Wyjaśnienia treści SWZ oraz zmiana treści SWZ

Dotyczy: postępowania o numerze referencyjnym Z1/02/ESC/2024 prowadzonego w trybie przetargu nieograniczonego na wykonanie przedsięwzięcia pn. „Przebudowa systemu ciepłowniczego miasta Ozimek poprzez zabudowę wysokosprawnej kogeneracji i dostosowanie do warunków systemu efektywnego”:

Zadanie częściowe nr 1 - zabudowa układu wysokosprawnej kogeneracji z zastosowaniem silnika spalinowego gazowego – kotłownia gazowa Plac Wolności 8 w Ozimku.”

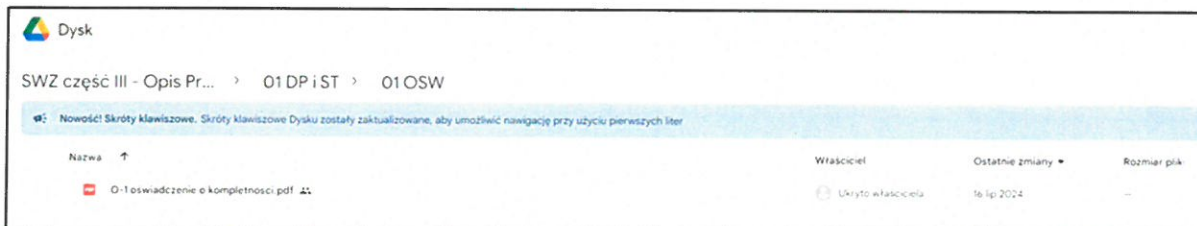
Na udostępnionym przez Zamawiającego Dysku Google'a

znajduje się uszkodzony plik:

Proszę o udostępnienie działającego pliku poprzez platformę ezamowienia.gov.pl lub ww. Dysk Googla.”

Zamawiający informuje, iż w OPZ został zamieszczony jeszcze raz poprawny plik “O-1 – oświadczenie o kompletności”. Plik dostępny w miejscu na dysku opisanym jw. w pytaniu.

Na mapie zostały pokazane wyniki analizy akustycznej.

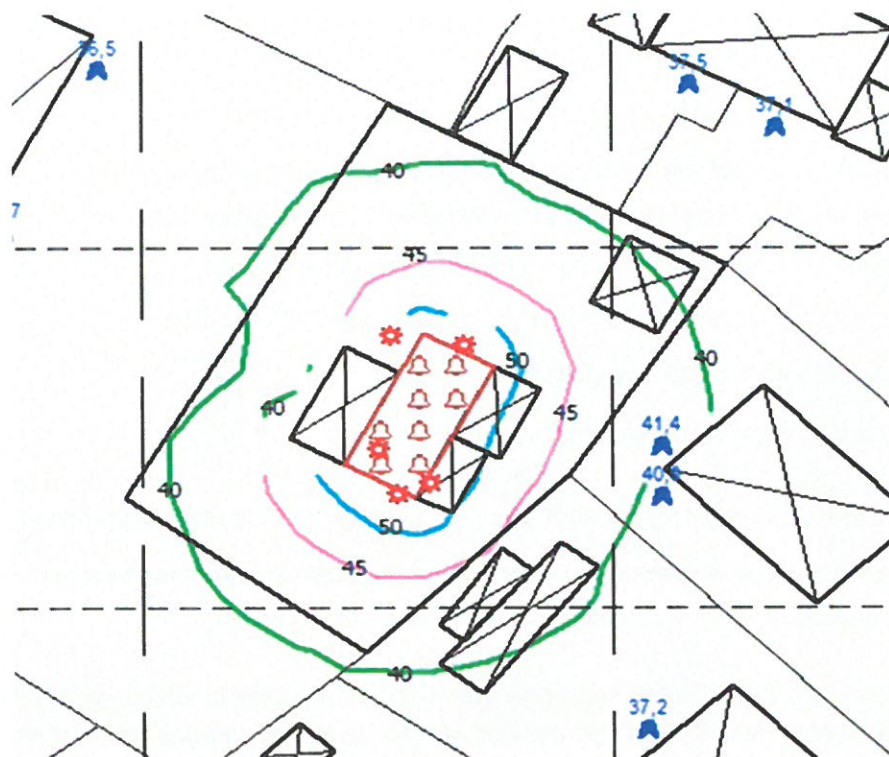
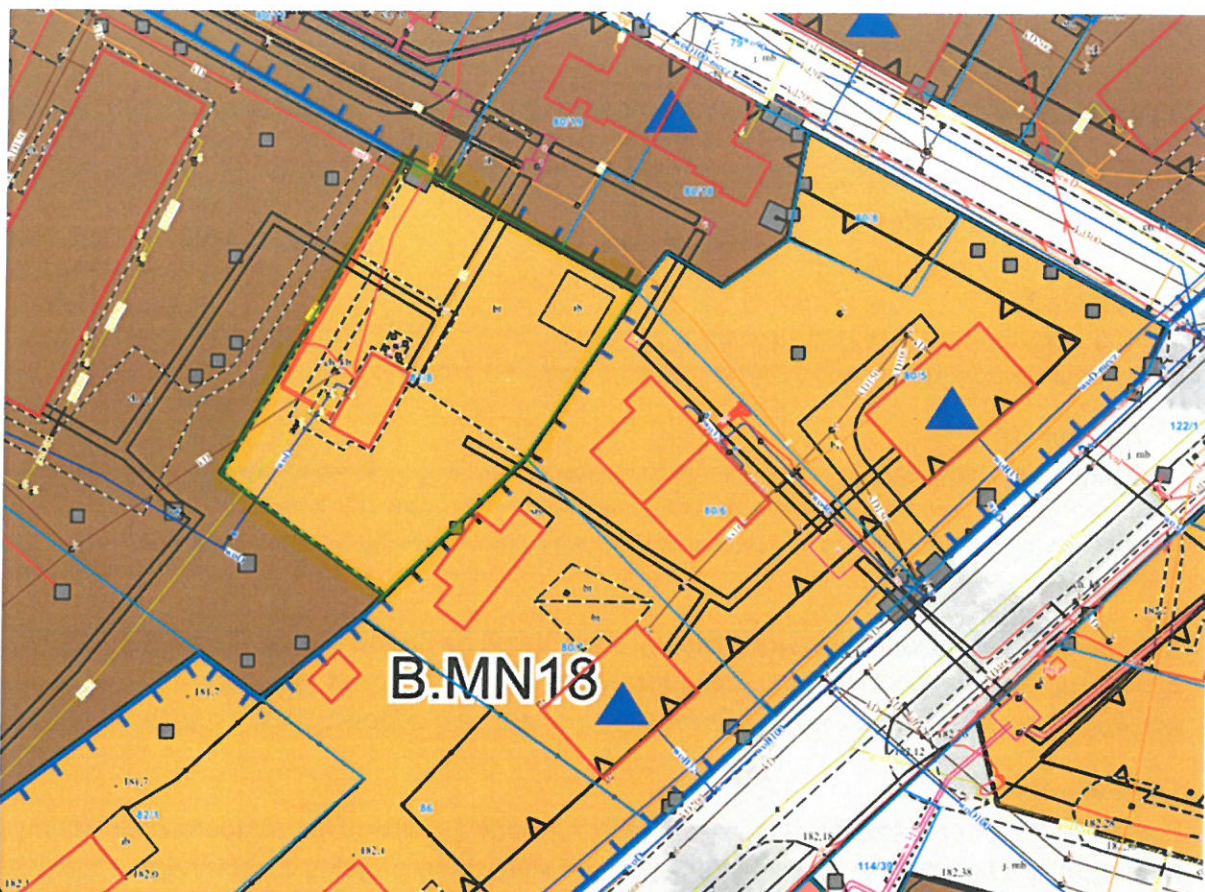
Wraz z informacją o przekroczeniu (1,4 dB) mieszczącym się w granicy błędu obliczeniowego. Przekroczenie, o którym jest mowa w analizie odnosi się do punktu znajdującego się przy budynku.

Spełnione są wymagania normowe przy jednorodzinnej zabudowie mieszkaniowej e16 - e17 plac Wolności 1 i e110 plac Wolności 8 oraz wielorodzinnej zabudowie mieszkaniowej e11 - e13 i e14 - e15 plac Wolności 6 dla pory dziennej i nocnej oraz przy jednorodzinnej zabudowie mieszkaniowej e18 - e19 plac Wolności 8 dla pory dziennej, przekroczone są wymagania normowe przy jednorodzinnej zabudowie mieszkaniowej e18 - e19 plac Wolności 8 dla pory nocnej określone obwieszczeniem Ministra Środowiska z dnia 15 października 2013 r. „W sprawie ogłoszenia jednolitego tekstu rozporządzenia Ministra Środowiska w sprawie dopuszczalnych poziomów hałasu w środowisku” (Dz.U. z dnia 22 stycznia 2014 r. poz. 112). Przekroczenie wynosi 1,4 dB dla pory nocnej, co mieści się w granicach błędu obliczeniowego

a) Pytanie czy granice obszarów chronionych pokrywają się z granicami działki, na której planowana jest inwestycja? Jeśli tak to przekroczenie będzie na poziomie ok. 5 dB a nie 1,4 dB.

b) Jeśli granice obszarów chronionych nie pokrywają się z granicami działki prosimy o dołączenie dokumentów (np. MPZT), z których jednoznacznie będzie wynikać gdzie znajdują się granice obszarów chronionych.

c) Jaki jest maksymalny dopuszczalny błąd pomiarowy, o którym jest mowa w analizie akustycznej?

d) Prosimy o wskazanie normy lub rozporządzenia zgodnie z obecnie obowiązującymi przepisami, które dopuszczają taki błąd pomiarowy."

a) Granice obszarów chronionych pokrywają się z granicami działki, na której planowana jest inwestycja.

b) Granice terenów chronionych przedmiotowej działki nr ewid. 81/8 objęte są MPZP zgodnie z UCHWAŁĄ NR XXIV/217/20 RADY MIEJSKIEJ W OZIMKU z dnia 28 września 2020 r. w sprawie uchwalenia miejscowego planu zagospodarowania przestrzennego dla miasta Ozimka, Nowej Schodni, części wsi Antoniów oraz części wsi Schodnia.

c) Analiza akustyczna jest realizowana na podstawie wyników pomiarów, w tym tła hałasu, znajomości właściwości planowanych do stosowania urządzeń i materiałów, w tym materiałów budowlanych a następnie jest sporządzana analiza obliczeniowa stanu przyszłego - prognozowanego. Podany w operacie akustycznym poziom błędu jest błędem metody obliczeniowej przeprowadzonych badań symulacyjnych.

Wykonawca na etapie doboru oferowanych przez siebie urządzeń oraz rozwiązań technicznych będzie prowadził własne analizy symulacyjne (obliczeniowe) celem zachowania wymaganych dopuszczalnych wartości emisji.

Po zrealizowaniu inwestycji Wykonawca wykona pomiary poziomu dźwięku A w środowisku rzeczywistym zewnętrznym z zastosowaniem swoich narzędzi pomiarowych spełniających aktualne wymagania konstrukcyjne i pomiarowe.
